Svar på melding om oppstart verneplanprosess for frivillig vern av skog i kommunene Bamble, Fyresdal, Holmestrand, Tønsberg, Kviteseid, Midt-Telemark, Nissedal, Notodden, Seljord, Tinn og Tokke

Uttalelse til høring av verneplan for to nye naturreservater - Brånås i Bamble kommune og Storemyråsen i Notodden kommune

Høringsuttalelse av verneplan for nye naturreservater ved Brånås i Bamble kommune og Storemyråsen i Notodden kommune

1. Kjørerute - Eksisterende ledning
2. Klausuleringsbelte

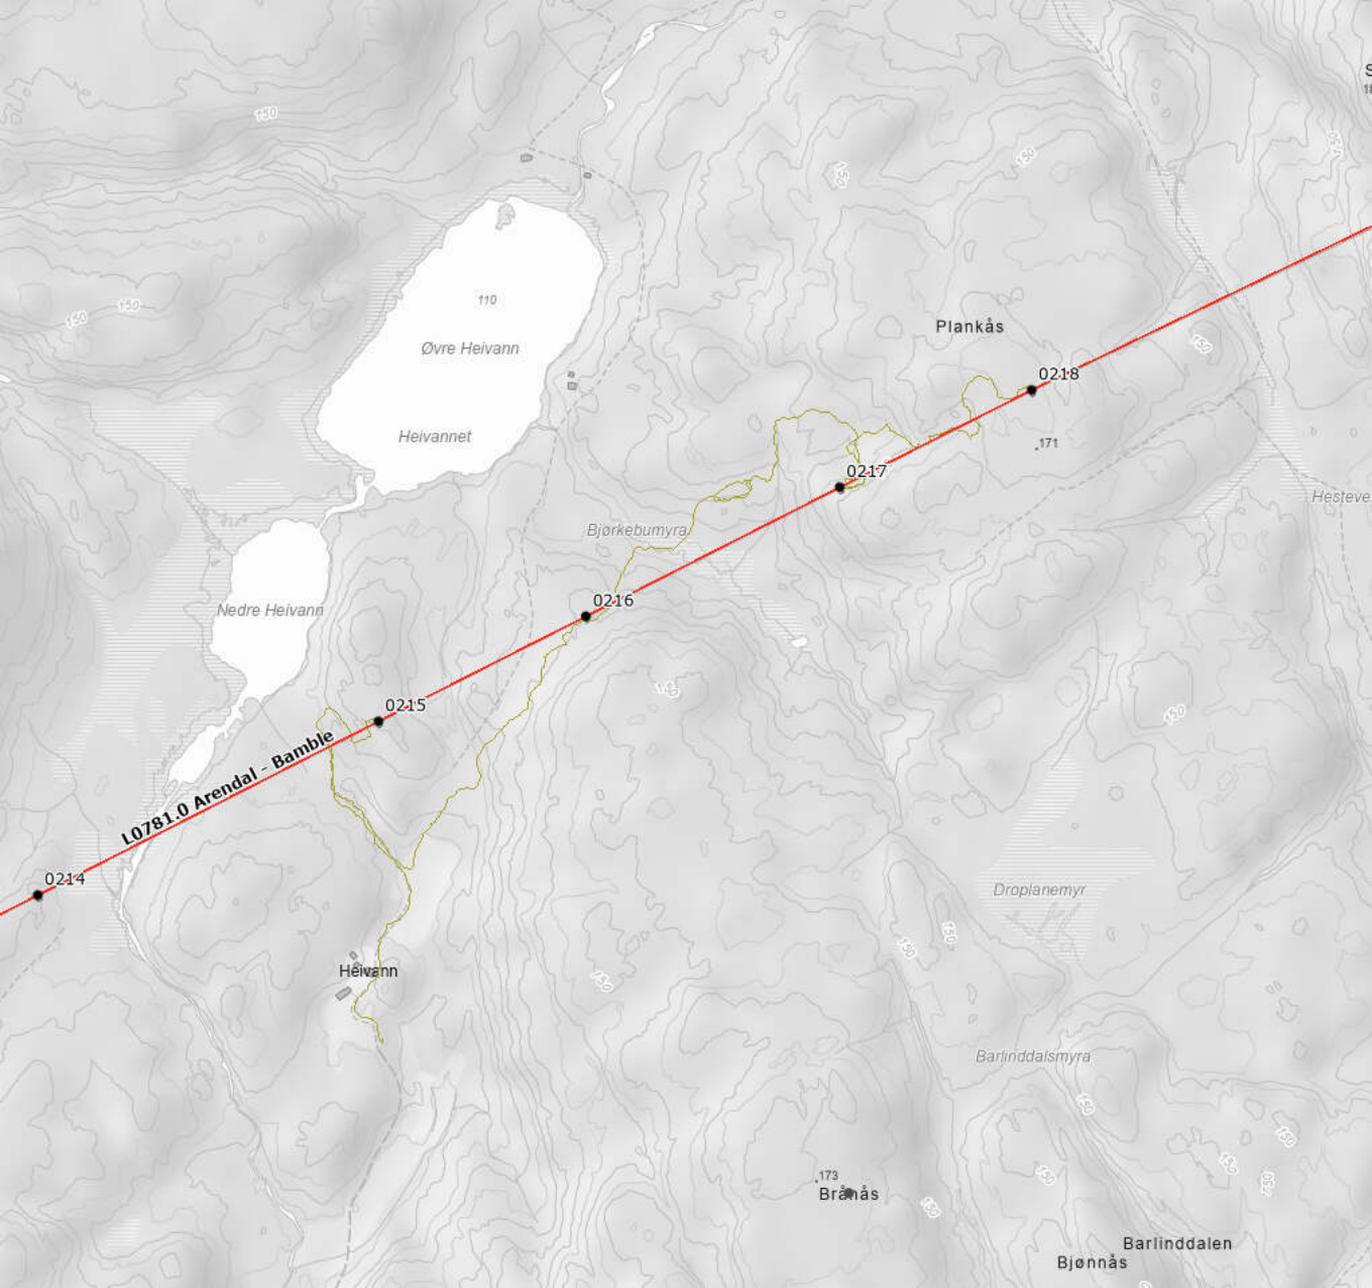
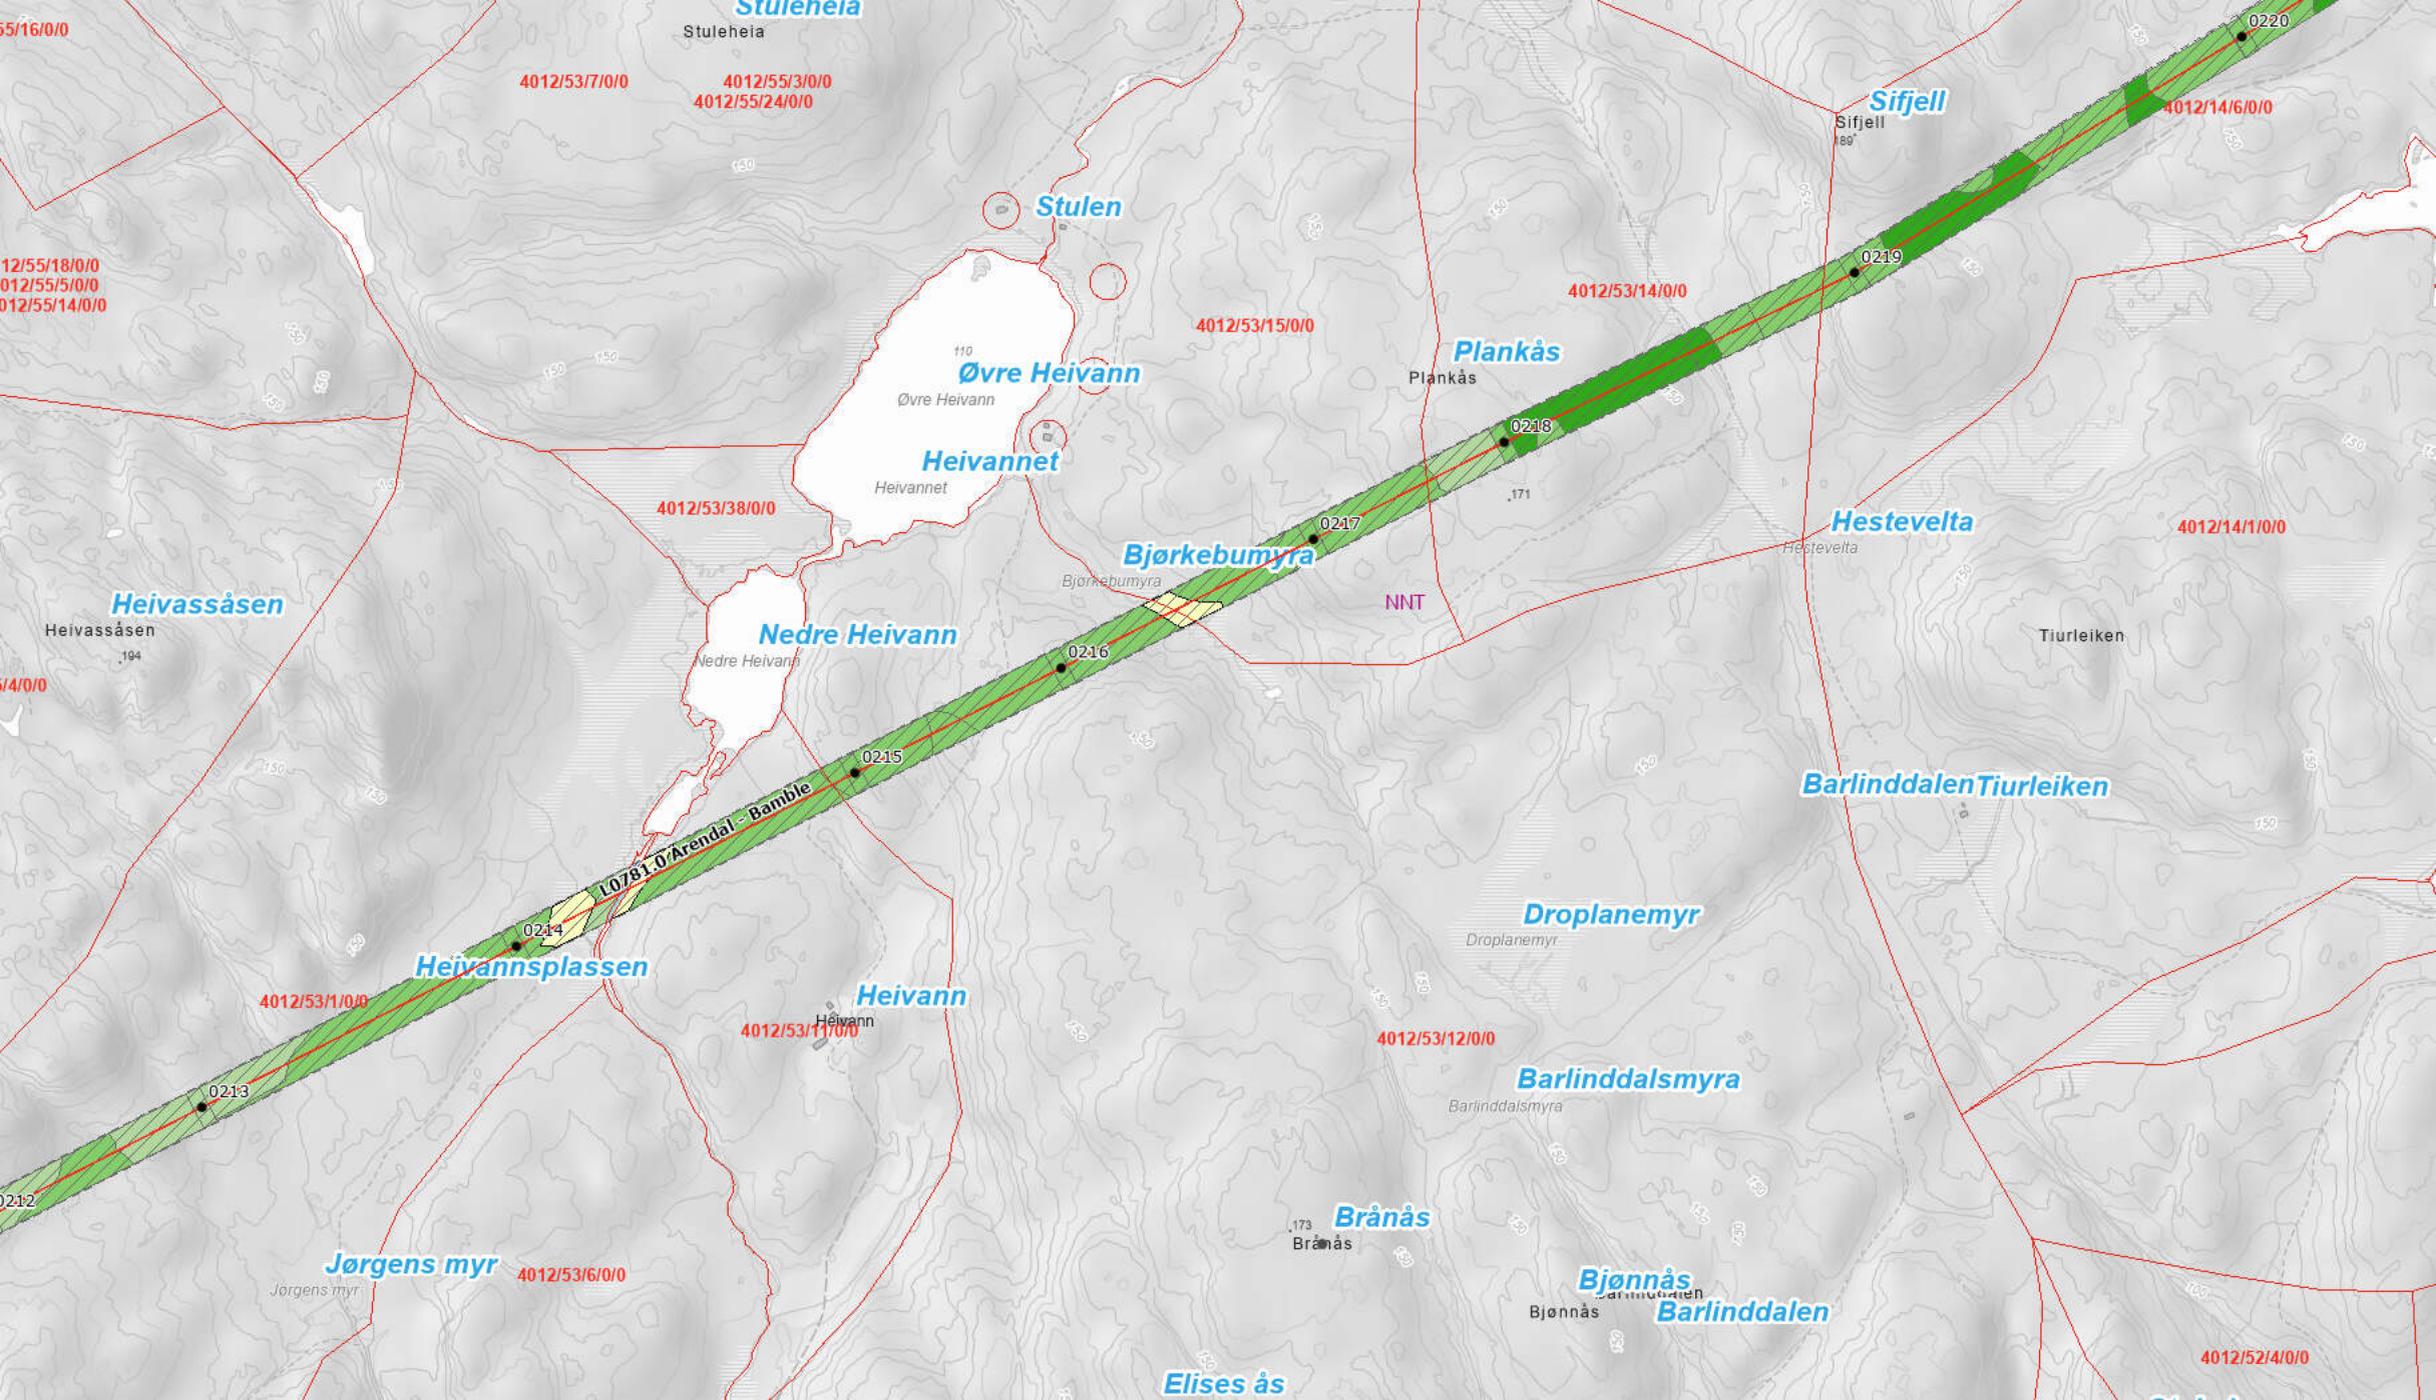
Det må sikres plass til fornyelsen ved at grensen for verneområdet legges i tilstrekkelig avstand fra klausuleringsbeltet til eksisterende transmisjonsnettledning.

Av hensyn til nødvendig drift og mulighetene for fremtidig utvikling av transmisjonsnettet ber Statnett om at den planlagte opprettelsen av Brånåsen naturreservat, på nordsiden av ledningen, ikke legges nærmere enn 80 meter fra senter av Statnetts 420 kV transmisjonsnettledning Arendal – Bamble. Dessuten bes det om at det eksisterende klausuleringsbeltet også unntas fra verneområdet. Se vedlagte kartskisse.
